**Verlag huishoudelijke elektrische installatie op laagspanning en zeer lage spanning****Algemeen:**

Referentie: 004-20260212-02	Datum controle: 12/02/2026
Keurder: 004

Eigenaar:	Onbekend	EAN-code:	Onbekend
Adres installatie:	Vijversstraat 65, 3500 - Hasselt	Nummer teller(s):	12780596
		Distributienetbeheerder installatie:	Fluvius
Datum uitvoering installatie:	<input checked="" type="checkbox"/> Vóór 01/10/1981 <input type="checkbox"/> Tussen 01/10/1981 en 01/06/2020 <input type="checkbox"/> Vanaf 01/06/2020		
Type:	<input checked="" type="checkbox"/> Woonenheid <input type="checkbox"/> Niet-huishoudelijk <input type="checkbox"/> PV <input type="checkbox"/> Batterij <input type="checkbox"/> Laadpaal

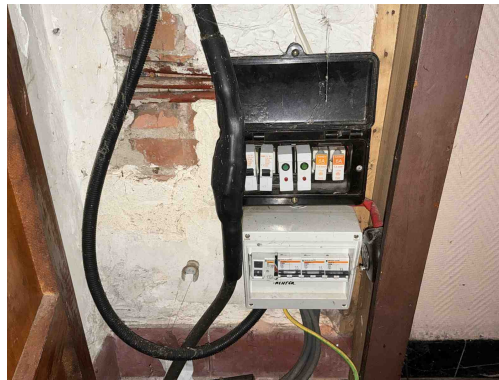
B29 - Het elektrisch verdeelbord in een huishoudelijke ruimte is niet voorzien van een deur (Boek1: 5.3.5.1).
Opmerking: Oa bord 1

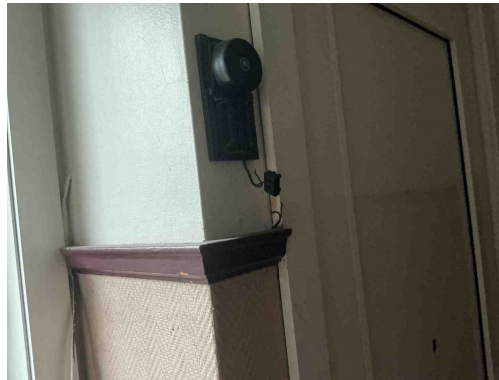
B17 - De voedingsspanning is niet op elk bord vermeld (Boek 1: 3.1.3.3).
Opmerking: Oa bord 1 en 2

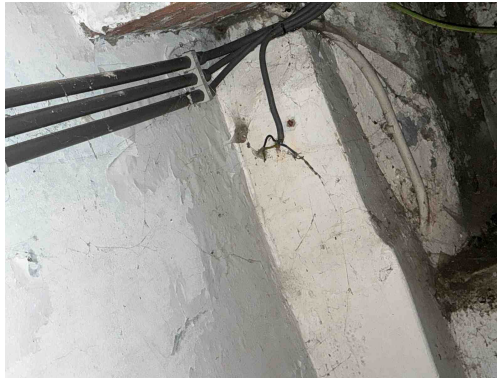
C21 - Het gebruik van geleiders van het type VOB, zonder bijkomende afscherming is niet toegestaan (Boek 1: 5.2.9.6).
Opmerking: Oa gang gelijkvloers, badkamer boven kast, kelder, eetkamer

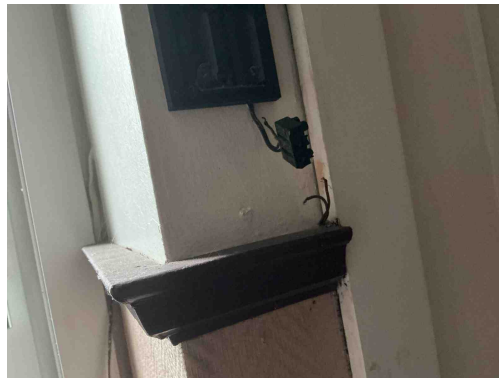
C21 - Het gebruik van geleiders van het type VOB, zonder bijkomende afscherming is niet toegestaan (Boek 1: 5.2.9.6).
Opmerking: Oa gang gelijkvloers, badkamer boven kast, kelder, eetkamer

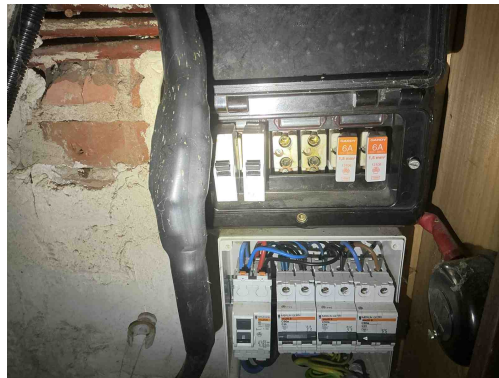
C26 - De verbindingen zijn niet gebeurd in borden, in aftakdozen, aan de klemmen van contactdozen, schakelaars of in de verlichtingstoestellen (Boek 1: 5.2.6.1).
Opmerking: Oa gang gelijkvloers, living

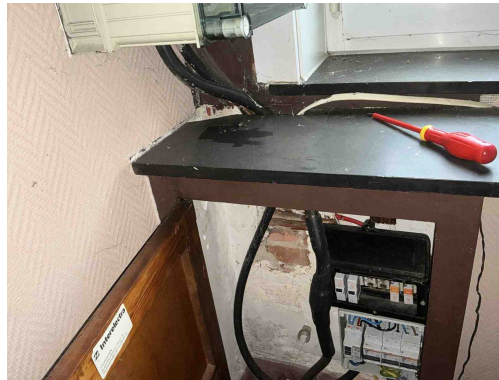
B30 - De houder van de beveiliging in een huishoudelijke ruimte is niet voorzien van aangepaste kalibreerelementen (Boek1: 5.3.5.5).

Opmerking: Oa bord 2

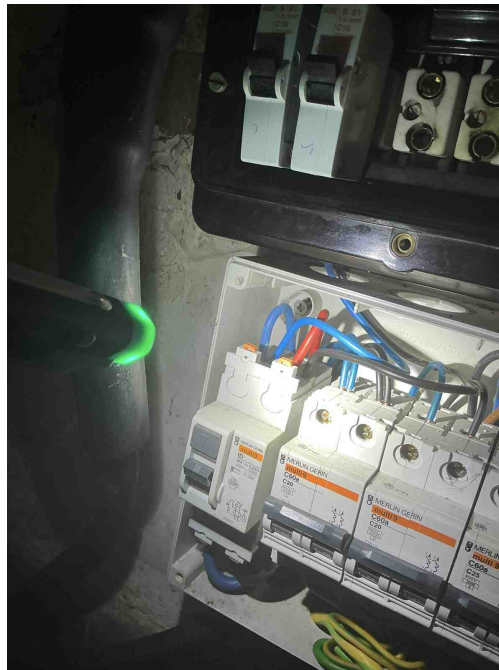
B34 - Het kabeltype van de meterbord verbinding aan de oorsprong van de installatie beantwoordt niet aan de minimale vereisten vastgelegd door de distributienet beheerder. (Boek1: 1.5 + SYNERGRID C1/107)

Opmerking: Oa VOB reflex is niet toegestaan

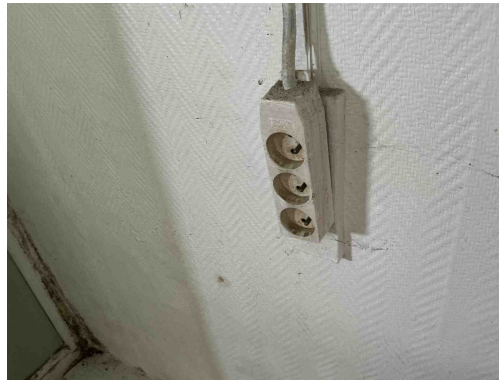
T21 - Het elektrisch materieel is niet geplaatst volgens de voorschriften van de fabrikant/ regels van goed vakmanschap . (Boek 1: 1.4.1.3)

Opmerking: Oa vijzen niet afgedekt, 2 verschillende secties in een zelfde aansluiting, elektrische materiaal niet geschikt voor de toepassing

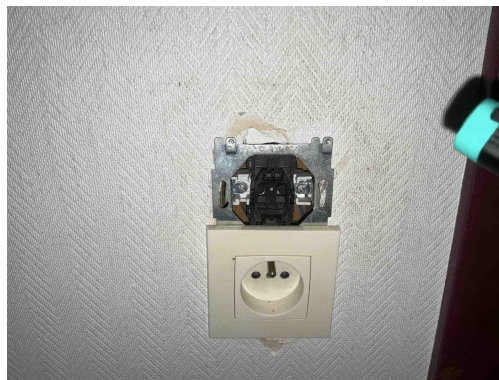
T09 - Bepaalde contactdozen en/of schakelaars zijn beschadigd (Boek 1: 1.4.1.3).

Opmerking: Oa Contactdoos badkamer, living, slaapkamer 1

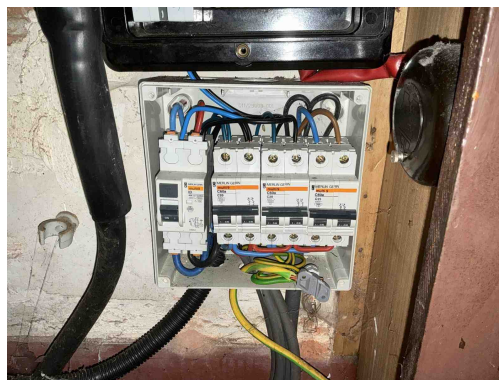
T09 - Bepaalde contactdozen en/of schakelaars zijn beschadigd (Boek 1: 1.4.1.3).
Opmerking: Oa Contactdoos badkamer, living, slaapkamer 1
